## 改善箇所説明図

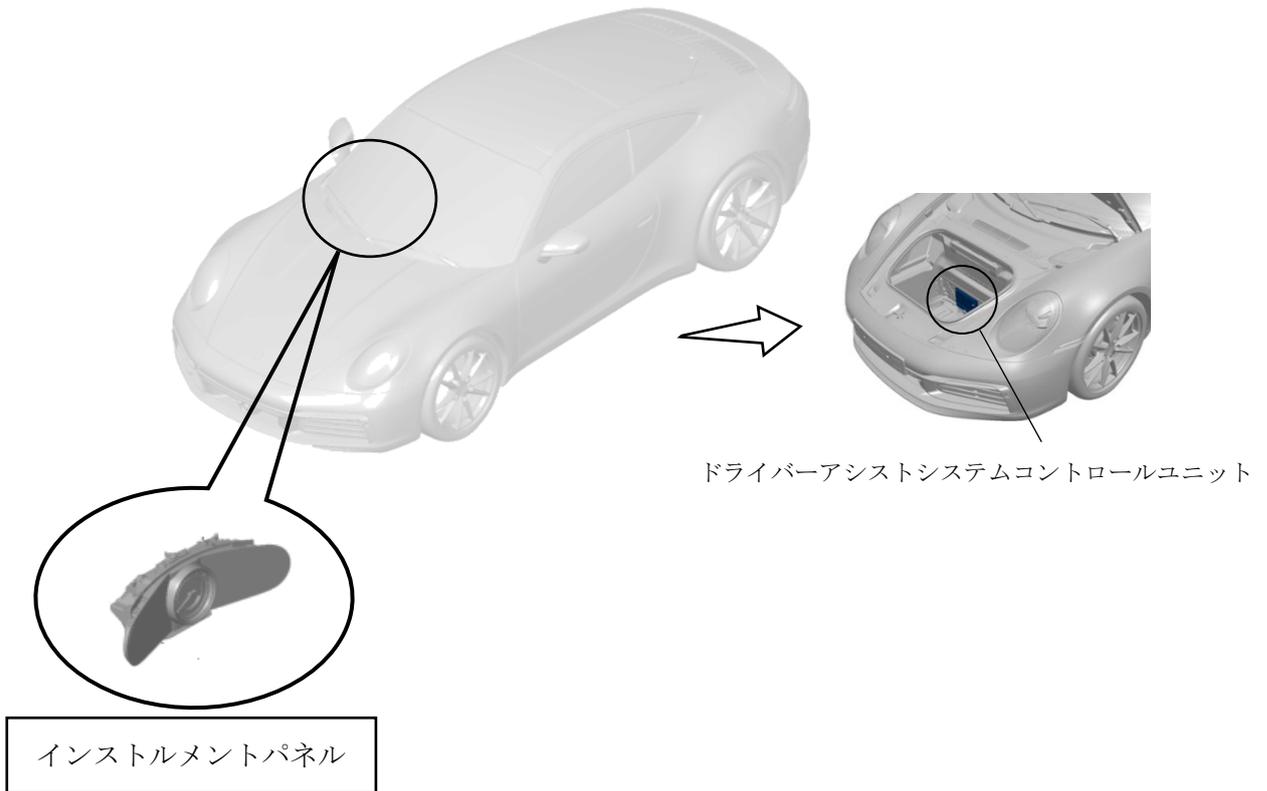
ドライバーアシストシステムコントロールユニットにおいて、ソフトウェア開発時の検証が不十分だったため、アクティブレーンアシスト作動時に、車線区分線を超える前にステアリング操作の介入が行われた際、インフォテイメントディスプレイに表示される最低警告表示時間が保安基準に適合していない。

全車両、インストルメントパネルのソフトウェアを対策プログラムに書き換える。

識別： 改善済車両には車台番号打刻の1桁目の下に黄色ペイントを塗布する。
